Parc de Vuillonnex

Mandats d'étude parallèles

Rapport du collège d'experts

Mars 2023

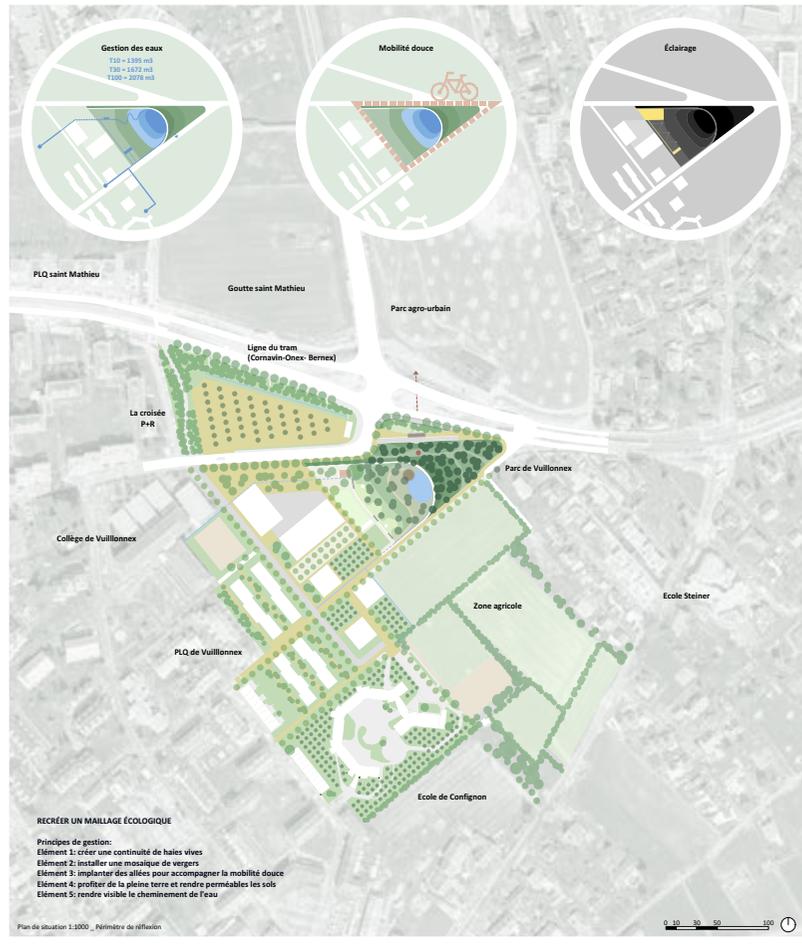
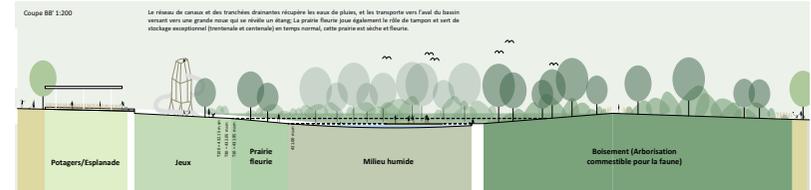
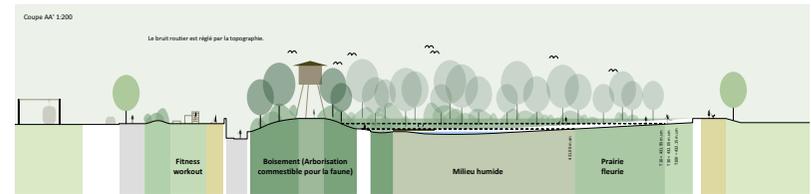
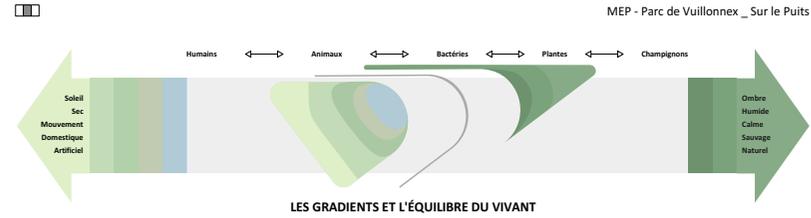
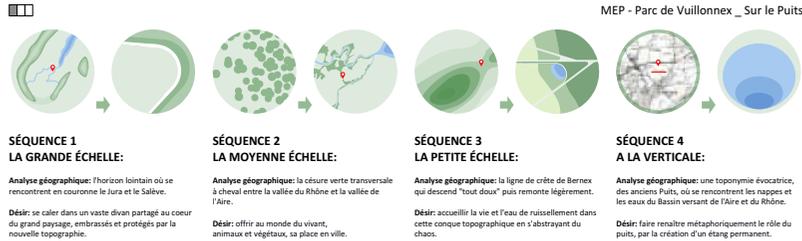
Toutefois, le collège d'experts a été moins convaincu par la figure géométrique semi-circulaire du cheminement principal. La rigidité de son implantation semble contredire l'irrégularité des plantations. Elle marque une limite qui semble artificielle entre la partie du parc destinée aux usagers du parc et celle réservée à la faune. Sa rencontre tangentielle avec le chemin de Chaumont met en évidence le caractère inadéquat de cette géométrie dans un tel contexte. Sa matérialisation apparaît osciller entre structure de déambulation et de délasserment. De même, sa relation avec le bassin d'accumulation semble hésiter entre mise à distance et contact direct, les pieds dans l'eau.

De manière générale, le collège d'experts regrette le caractère schématique du projet, qui n'a que peu évolué entre la première et la deuxième phase. En orientant presque exclusivement leur projet en direction du coteau de Vuillonx, les auteurs choisissent d'ignorer la principale caractéristique du site, à savoir sa topographie en « selle de cheval ». Ils occultent ainsi très forte-

ment les vues en direction du Salève et du Jura, depuis une grande partie du parc, ce qui a pour effet d'accroître la fragmentation du site, plutôt que de contribuer à lui redonner une identité cohérente.
